# 新竹縣政府工程查核代表照片表

工程名稱：新竹縣竹北市污水下水道系統第二期實施計畫污水管線系統工程分支管線及用戶接管工程第七標

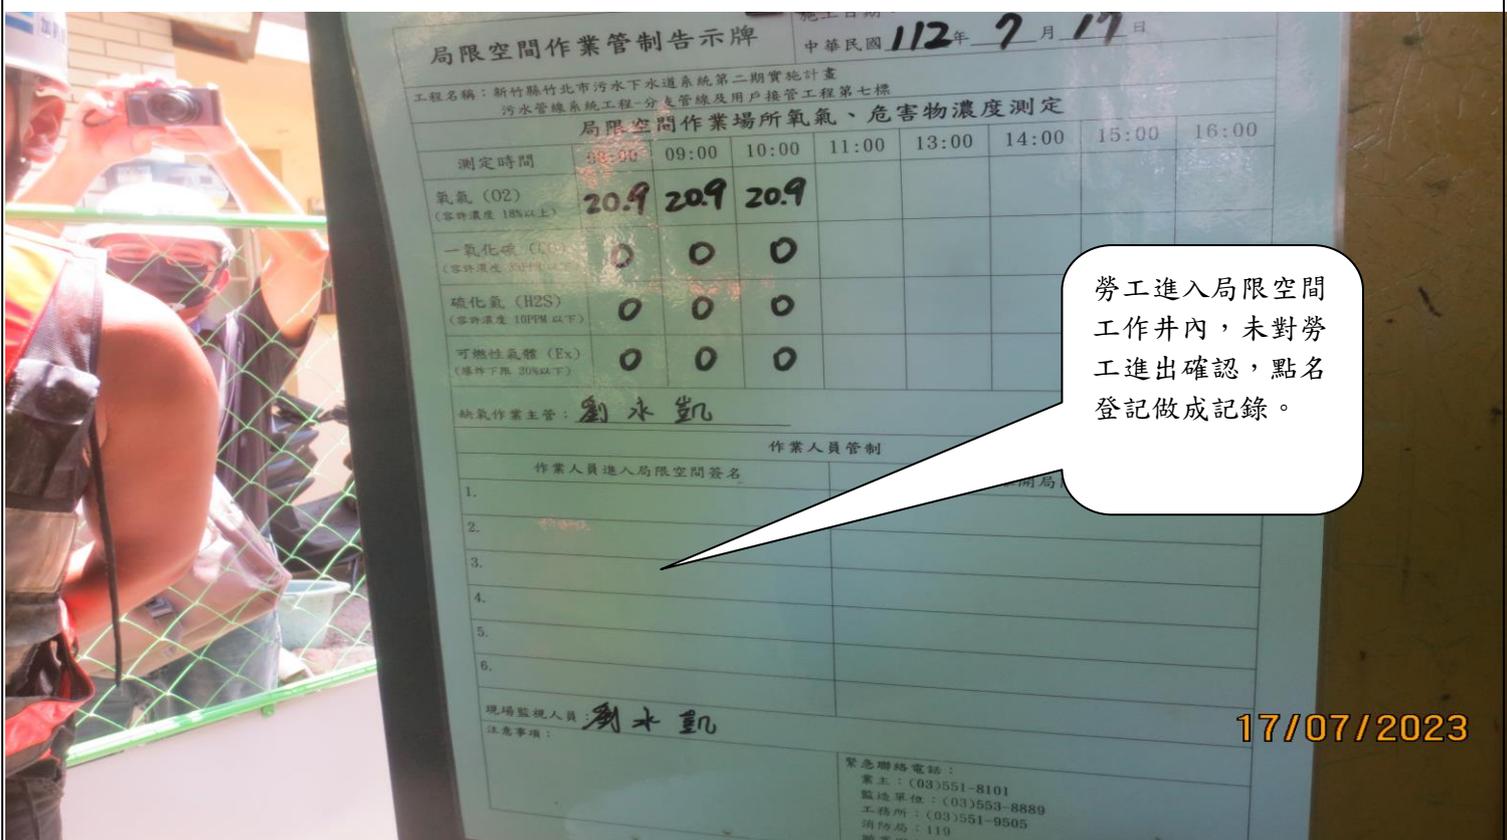
臨時用電設備之電線以鐵絲固定，未妥善保護
